**Forum mondial de l'harmonisation des Règlements
concernant les véhicules****179^e session**

**Accord de 1958 : Examen de projets d'amendements
à des Règlements ONU existants, soumis par le GRSP****Proposition de complément 17 à la série 04 d'amendements
au Règlement ONU n° 44 (Dispositifs de retenue pour
enfants)****Communication des experts du Groupe de travail
de la sécurité passive***

Figure A
Convention établie dans le document J211 de la SAE sur les signes correspondant aux systèmes de coordonnées

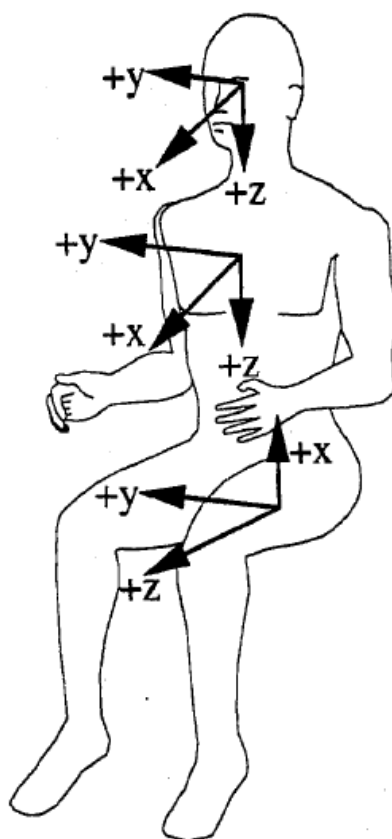
Paragraphe 7.1.4.2.2, lire :

« 7.1.4.2.2. La composante verticale "z" de l'accélération depuis l'abdomen vers la tête ne devra pas, lorsque les méthodes de mesure définies au paragraphe 8.5 du présent document sont suivies, dépasser 30 g sauf pendant des intervalles dont la durée cumulée n'excède pas 3 ms. Les méthodes de mesure définies au paragraphe 8.5 du présent document sont inspirées des méthodes définies dans la norme ISO 6487 et suivent la convention établie dans le document J211 de la Society of Automotive Engineers (SAE) sur les signes correspondant aux systèmes de coordonnées, tels qu'ils sont indiqués à la figure A.
